004/26

Abwägungsbeschluss über den 3. Entwurf des Bebauungsplanes "Siedlung Neuhof" im GT Neuhof

Bebauungsplan „Siedlung Neuhof“

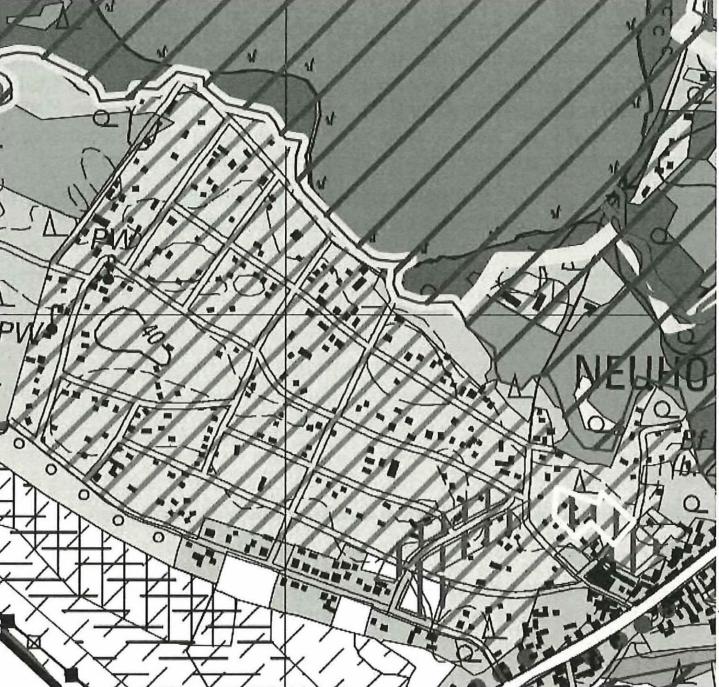
<p>3. Freihaltung von Gewässern und Uferzonen (Bauverbot an Gewässern) Dies betrifft in der Gemarkung Neuhof Flur 4_derzeit folgende Flurstücke, die direkt südwestlich an die Seepromenade angrenzen: 36, 152, 153, 154, 774, 789, 790, 791 und 793. Die derzeit geplante Baugrenze befindet sich auf den vorgenannten Flurstücken innerhalb der 50-m-Uferzone des Großen Wünsdorfer Sees und steht somit im Widerspruch zum § 61 Abs. 1 BNatSchG. Demnach dürfen an stehenden Gewässern im Außenbereich mit einer Größe von mehr als 1 ha, zu denen der „Große Wünsdorfer See“ gehört, im Abstand bis 50 Meter von der Uferlinie keine baulichen Anlagen errichtet oder wesentlich verändert werden, Ausgenommen von dem Bauverbot sind nur bauliche Anlagen, die bei Inkrafttreten dieses Gesetzes bereits rechtmäßig errichtet oder zugelassen waren. Ein BP darf nicht gegen sonstige Rechtsvorschrift im Sinne des § 6 Abs. 2 BauGB verstossen. Der Gesetzesgeber gibt im § 1 Abs. 6 BNatSchG als Ziel des Naturschutzes und der Landschaftspflege vor, dass stehende Gewässer mit ihren Uferzonen als wichtige Freiräume zu schützen sind. Die Gewässer sind insbesondere nach § 1 Abs. 3 Nr. 3 BNatSchG zur dauerhaften Sicherung der Leistungs- und Funktionsfähigkeit des Naturhaushaltes sowie zur Sicherung ihres Erholungswertes vor Beeinträchtigungen zu bewahren. Entsprechend des § 61 BNatSchG sollen, insbesondere im Hinblick auf die</p>		<p>Anregung wird wie folgt berücksichtigt. Die Baugrenzen wurden geprüft. Dabei ist allerdings festzustellen, dass die Uferlinie nicht der Grundstücksgrenze des Wünsdorfer Sees entspricht (die Uferlinie ist auf der Grundkarte als dunkelgraue Linie außerhalb des Geltungsbereichs dargestellt), so dass die Baugrenze nur für die Flurstücke 36, 789, 791 und 793 angepasst werden muss, um den 50 m Abstand zur Uferlinie einzuhalten. Die Baugrenzen der ansonsten aufgeführten Flurstücke halten den 50 m -Abstand zur Uferlinie ein.</p>

Lfd. Nr.	Behörden/Träger öffentlicher Belange Inhalt der Stellungnahme	Datum	Umgang mit den Anregungen (Abwägung) Begründung bei Nichtberücksichtigung
	An dieser Stelle wird noch einmal auf die Ausführungen der Stellungnahme der UNB vom. 18.04.2023, Pkt. 4 - Erschließung - verwiesen.		
	<p>Zu 2.: Es ist zweifelsfrei darzulegen, dass es sich bei dem kartierten Feldgehölz (071 13) nicht um eine geschützte, wertvolle Fläche handelt. Dies kann durch Angaben der Artenzusammensetzung und ggf. aussagefähige Fotos erfolgen. Sollte es sich um ein geschütztes Biotop handeln, ist die Fläche von einer Bebauung freizuhalten. Eine Abstimmung mit der UNB wird auch hier, wie im Pkt. 1, angeraten. Ansprechpartnerin wurde benannt.</p>		<p>Wird berücksichtigt. Die Biotopkartierung wird geprüft. Ergebnis wird im weiteren Verfahren berücksichtigt.</p>
	<p>Zu 3. Es wird empfohlen, die Baugrenzen so weit zu verschieben, dass sich jeweils mindestens 50 Meter zwischen der Uferlinie des Großen Wünsdorfer Sees und den jeweiligen Baugrenzen befinden. Andernfalls besteht nach § 61 Abs. 3 BNatSchG auf Antrag im Einzelfall die Möglichkeit der Erteilung einer Ausnahmegenehmigung. Diese darf jedoch nur unter bestimmten Voraussetzungen erteilt werden. So dürfen die durch die Errichtung von baulichen Anlagen entstehenden Beeinträchtigungen des Landschaftsbildes und des Naturhaushaltes (hier im Hinblick auf die Funktion der Gewässer und ihrer Uferzonen) nur geringfügig sein. Wenn die Errichtung oder wesentliche Änderung baulicher Anlagen zu einem Eingriff im Sinne des § 14 BNatSchG führt, dann überschreiten die Beeinträchtigungen stets die Geringfügigkeitsgrenze. Eine Ausnahmegenehmigung kann auch aus überwiegenden Gründen öffentlichen Interesses erteilt werden. Hierunter versteht man z. B. die Errichtung oder wesentliche Änderung von baulichen Anlagen für Zwecke des Rettungswesens, der Landesverteidigung oder der im Rahmen der Daseinsvorsorge erfolgenden Versorgung mit Elektrizität, Fernwärme oder Gas. Das dürfte jedoch auf das geplante Vorhaben nicht zutreffen. Bauliche Maßnahmen oder die Anlage von Verkehrsflächen würden der naturschutzrechtlichen Regelung des § 61 BNatSchG zuwiderlaufen und würden naturschutzfachlich nicht befürwortet werden. Zur Realisierung des B-Planes ist die Erteilung einer naturschutzfachlichen Ausnahmegenehmigung nach § 61 Abs. 3 BNatSchG erforderlich über die jedoch nur nach Vorlage entsprechend prüffähigen Unterlagen entschieden werden kann. Da ohne entsprechend prüffähige Unterlagen jedoch nicht abschließend geprüft</p>		<p>Wird berücksichtigt. Im betroffenen Bereich wird die Baugrenze angepasst.</p>

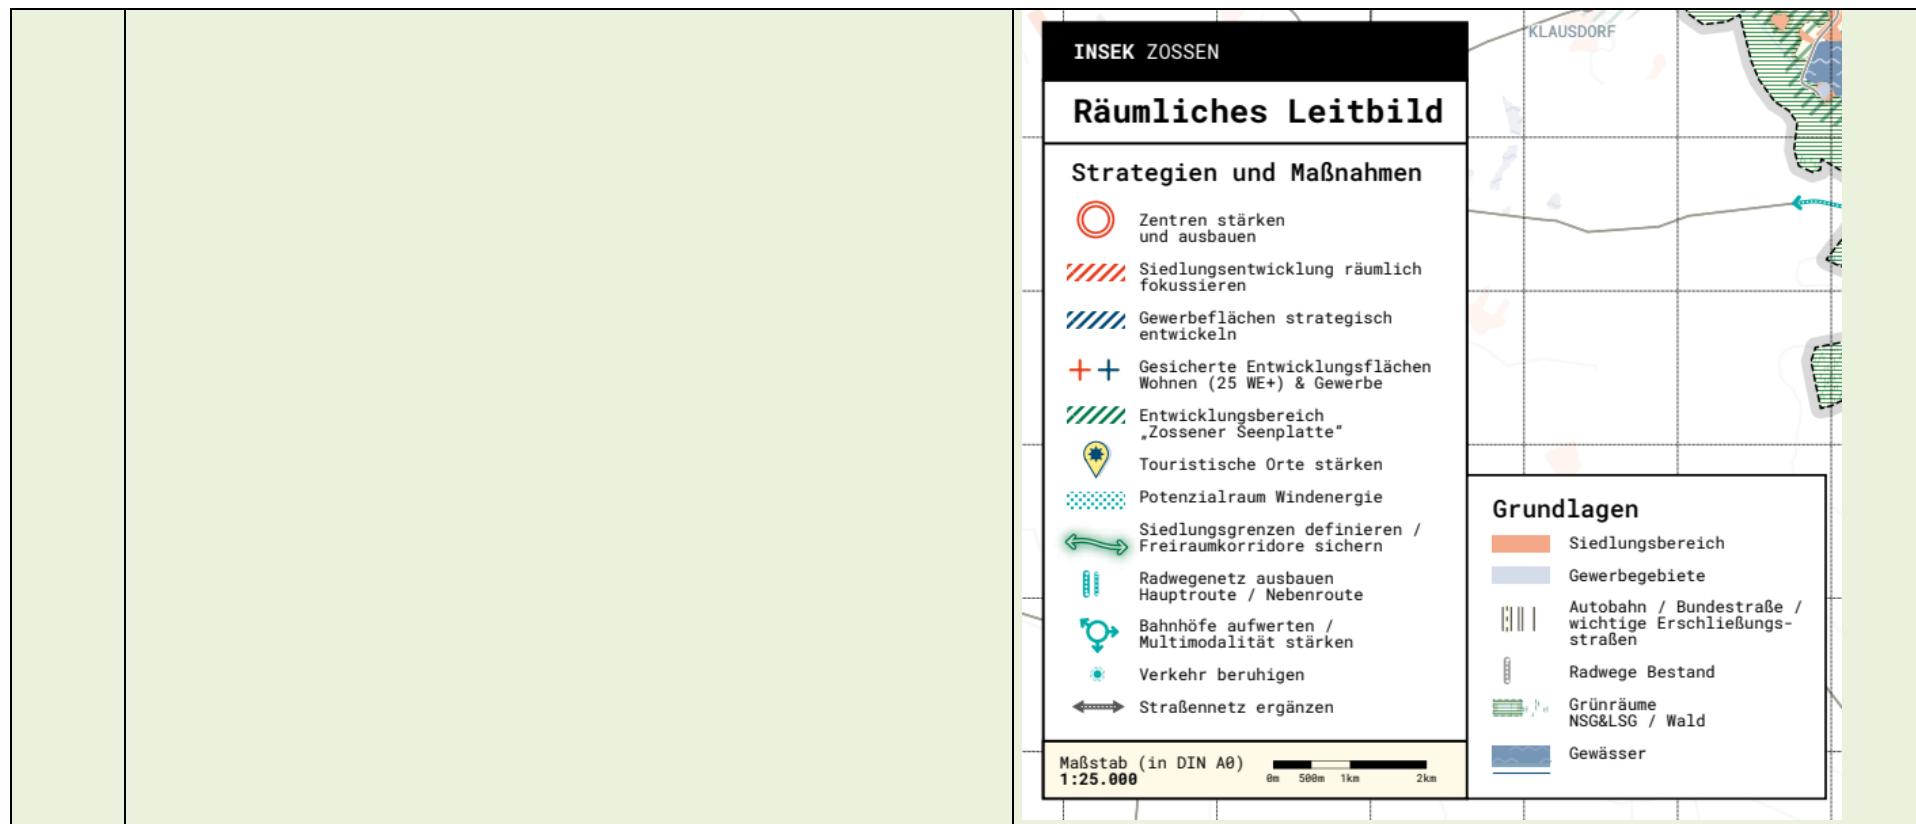
Lfd. Nr.	Öffentlichkeit Inhalt der Stellungnahme	Datum	Umgang mit den Anregungen (Abwägung) Begründung bei Nichtberücksichtigung
	<p>werden. Im inneren Planungsraum war dagegen eine Festsetzung als Sondergebiet für die Erholungsnutzung mit der Zweckbestimmung „Wochenend- und Ferienhausgebiet“ vorgesehen. Alle drei Grundstücke unserer Mandantschaft sollten als Sondergebiet festgesetzt werden. Eine Waldfestsetzung war im Plangebiet nicht vorgesehen (Anlage 2, S. 1).</p> <p>Zu dieser Planung hatte unsere Mandantschaft mit Schreiben vom 19.04.2023 Stellung genommen. Zur Vermeidung von Wiederholungen wird auf den Inhalt dieser Stellungnahme Bezug genommen, soweit deren Inhalt weiterhin aktuell ist.</p> <p>Der Bebauungsplan wird gemäß Beschluss der Stadtverordnetenversammlung der Stadt Zossen vom 13.11.2024 nunmehr als Bebauungsplan der Innenentwicklung nach § 13a BauGB aufgestellt, nachdem eine Prüfung ergeben habe, dass der Bebauungsplan voraussichtlich keine erheblichen Umweltauswirkungen hat, die nach § 2 Abs. 4 S. 4 BauGB in der Abwägung zu berücksichtigen wären.</p> <p>Die jetzige Planung sieht ein deutlich verkleinertes Gebiet vor, das die nördlich, östlich und südlich angrenzenden Wohnbereiche der weiteren Entwicklung nach § 34 BauGB überließe (Anlage 2, S. 2). Das verbleibende Plangebiet soll - überwiegend am Bestand orientiert - in dreizehn „versprengte“ allgemeine Wohngebiete gemäß § 4 BauNVO sowie fünfzehn Sondergebiete, die der Erholung dienen, mit der besonderen Zweckbestimmung „Wochenendhausgebiet“ und einer Gesamtfläche von knapp 20 ha, unterteilt werden, wodurch ein Flickenteppich sich abwechselnder Erholungs- und Wohnnutzungen entstünde.</p> <p>Im mittleren südlichen Plangebiet würden die Sondergebiete Erholung dominieren. Lediglich im östlichen Plangebiet, angrenzend an die zentralen Siedlungsbereiche der Stadt Zossen, entstünde ein etwas größeres, zusammenhängendes allgemeines Wohngebiet (WA 12). Die zulässige Zahl der Vollgeschosse beträgt in den allgemeinen Wohngebieten II, wobei das obere Geschoss als Dachgeschoss auszubilden ist, in den Erholungssondergebieten I. Die festgesetzten Grundflächenzahlen (GRZ) sollen in den allgemeinen Wohngebieten bei 0,25 und damit nur unwesentlich über den Grundflächenzahlen der Erholungssondergebiete von 0,2 liegen. Eine Erhöhung der Grundfläche für Stellplätze und Nebenanlagen gemäß § 19 Abs. 4 BauNVO (GRZ II) ist ausgeschlossen.</p> <p>Schließlich befinden sich im Entwurf des Plangebiets aktuell eine Reihe von versprengten „Inseln“, für die eine Festsetzung als Flächen für Wald gemäß § 9 Abs. 1 Nr. 18 b) BauGB beabsichtigt ist. Da die Erhaltung des Waldcharakters den</p>

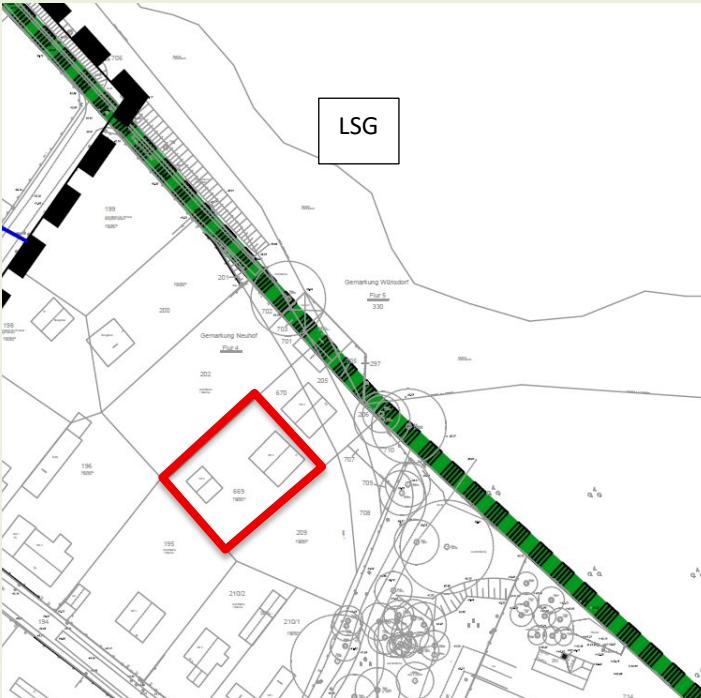
2 (b)	Öffentlichkeit	Die Anregungen werden wie folgt berücksichtigt:	
2.1 (b)	<p style="text-align: right;">05.11.2024</p> <ol style="list-style-type: none"> 1. Folgende zu erhaltene Waldflächen sind im Bebauungsplanentwurf ausgewiesen <ol style="list-style-type: none"> a. Birkenweg/Ecke Seepromenade, Grundstück █, das ist kein Wald im Sinne des Landeswald-Gesetzes da Flächengröße unter 2000 m², es sind zwar Bäume vorhanden, aber Waldcharakter ist nicht gegeben wegen zu kleiner Fläche, diese Fläche ist nicht in Forstkarte enthalten, Erhalt ist nicht nachvollziehbar, Grund der Ausweisung als Wald unklar b. Waldfläche Seefreiheit/Ecke Märkischer Weg, Flurstück 404, dort ist kein Baum vorhanden, warum soll dort Wald entstehen? c. Waldfläche auf Straße Seefreiheit, zur Lindenallee hin, was ist der Grund?, Flurstücke 211 teilweise und 305/2 teilweise d. zu erhaltene Waldflächen am Märkischen Weg Flurstücke 646, 647 und 483 bis 479 ist forstlich nicht nutzbar, bei vorhandene Kiefern größere Schäden durch Schadinsekten, Bäume teilweise bereits abgestorben, ein 	<p>Zu 1.</p> <ol style="list-style-type: none"> a) Wird berücksichtigt. Fläche wird als Sondergebiet mit der Zweckbestimmung „Wochenendhausgebiet“ festgesetzt. b) Wird berücksichtigt. Fläche wird als Sondergebiet mit der Zweckbestimmung „Wochenendhausgebiet“ festgesetzt. c) Wird berücksichtigt. Fläche wird als Verkehrsfläche besonderer Zweckbestimmung „Verkehrsberuhigter Bereich“ festgesetzt. d) Wird berücksichtigt. Fläche wird als Sondergebiet mit der Zweckbestimmung „Wochenendhausgebiet“ festgesetzt.

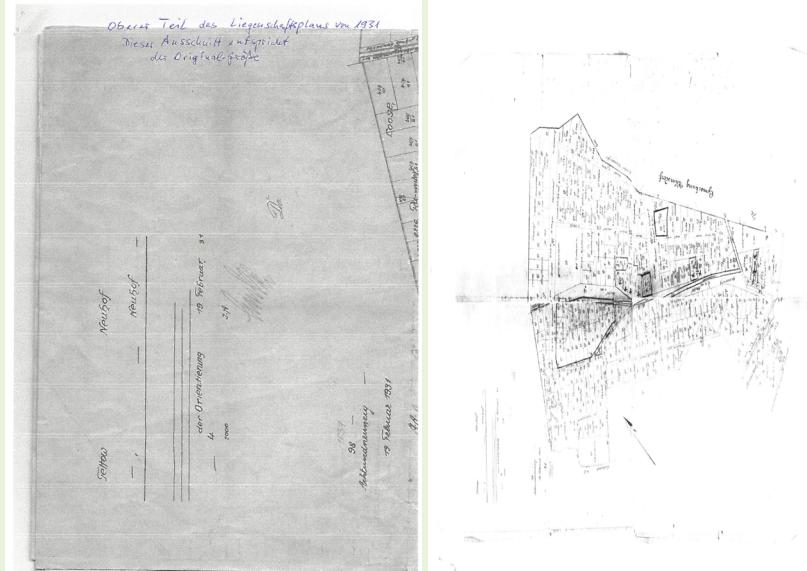
Lfd. Nr.	Öffentlichkeit Inhalt der Stellungnahme	Datum	Umgang mit den Anregungen (Abwägung) Begründung bei Nichtberücksichtigung
3 (b)	<p>Öffentlichkeit</p> <p>03.12.2024</p> <p>hiermit möchte ich der jetzigen Darstellung meines Grundstücks im o.g. Bebauungsplan widersprechen.</p> <p>Folgende Darlegungen zeigen, dass das Grundstück seit mehr als einem halben Jahrhundert als Wohngrundstück gilt, Entsprechend wurden Grundsteuer und alle Versorgungsleitungen bewertet.</p> <p>Anlage 1 zeigt die Zustimmung der Gemeinde Wünsdorf zum Ausbau des vorhandenen Wohnraums der Frau Ehlert aus dem Jahr 1988</p> <p>Anlage 2 zeigt die Baugenehmigung der Bauaufsicht in einem Grundbuchauszug aus dem Jahr 1988 mit der Kennzeichnung WH für Wohnhaus.</p> <p>Im u. a. vom Landratsamt, Grundbuchamt genehmigten grundbuchamtlichen Vollzug des Kaufvertrages (UR Nr. 726/1995 und 1370/1995) wurde im Vertrag dargestellt, dass der Grundbesitz mit einem Einfamilienhaus bebaut ist. Eindeutig wurde die Einordnung des Grundstücks als Einfamilienhaus mit dem Grundsteuermessbescheid des Finanzamtes Luckenwalde vom 24. 11. 1997 festgesetzt (sh. Anlage 3).</p> <p>Immer fand das Grundstück als Wohnhaus beim Zensus "Gebäude- und Wohnungszählung", im Flächennutzungsplan 2014 (sh. Anlage 4) und bei der Offenlegung des Bebauungsplanes "Siedlung Neuhof" aus dem Jahr 2014 (sh. Anlage 5) eine korrekte Darstellung.</p> <p>Weiterhin könnten von in/um Neuhof lebenden Nachbarn/Einwohnern entsprechend Aussagen bzw. eidesstattliche Erklärungen über die weit zurückliegende Nutzung als Wohngrund ab den 1960er Jahren beigebracht werden.</p>		<p>Anregung wird nicht berücksichtigt.</p> <p><u>Begründung:</u></p> <p>Das festgesetzte Sondergebiet SO 1 mit der Zweckbestimmung Wochendhausgebiet liegt am Nordwestlichen Rand des Plangebiets im Übergang zu Landschaft und grenzt an das Bebauungsplangebiet BP 01/11 „Alternatives Heil- und Erholungsvorhaben. Im SO 1 selbst überwiegt der Anteil an Erholungsgrundstücken deutlich. Von den 14 Grundstücken werden lediglich zwei Grundstücke für Wohnen genutzt, wobei das besagte Grundstück auch nur zum Teil für Wohnzwecke genutzt wird. Aufgrund dieser Tatsachen und in Abwägung mit anderen Belangen (Randlage, begrenzte Erschließungs- und sonstige Infrastruktur), hat sich der Plangeber entschieden, das gesamte Gebiet als Sondergebiet auszuweisen.</p> <p>In den anderen Baugebieten wurden nur dann Grundstücke als Allgemeine Wohngebiete festgesetzt, wenn die Grundstücke zusammenhängend durch eine Wohnnutzung geprägt sind und gegenüber der Erholungsnutzung etwa gleichgewichtig sind.</p> <p>Aus den übergebenen Unterlagen kann entnommen werden, dass für den vordere Teil des Grundstücks eine Wohngrundstück genehmigt wurde, so dass die in Rede stehende Wohnnutzung rechtmäßig ist. Somit unterliegen die rechtmäßige Wohnnutzung und die vorhandenen Gebäude dem Bestandsschutz.</p> <p>Die Darstellungen eines Flächennutzungsplans als vorbereitender Bauleitplan entfalten keinen Rechtsanspruch gegenüber der Öffentlichkeit. Einen Bebauungsplan für diese Fläche gab es bisher nicht. Auch der Vorentwurf zu diesem Bebauungsplan ist nicht rechtsverbindlich.</p> <p>Dem Plangeber steht es zu, die Planung, die bereits über 10 Jahre alt ist, zu überprüfen. Aus der frühen Beteiligung wurden von Behörden und sonstigen Trägern öffentlicher Belange insbesondere Bedenken zur Bebauung in der Nähe des Großen Wünsdorfer Sees und der begrenzten Leistungsfähigkeit der vorhandenen Erschließungsstraßen sowie zur fehlenden Versorgungs- und sozialen Infrastruktur geäußert, die in die Entscheidung des Plangebers einbezogen wurden, die dauerhafte Wohnnutzung zu begrenzen.</p>
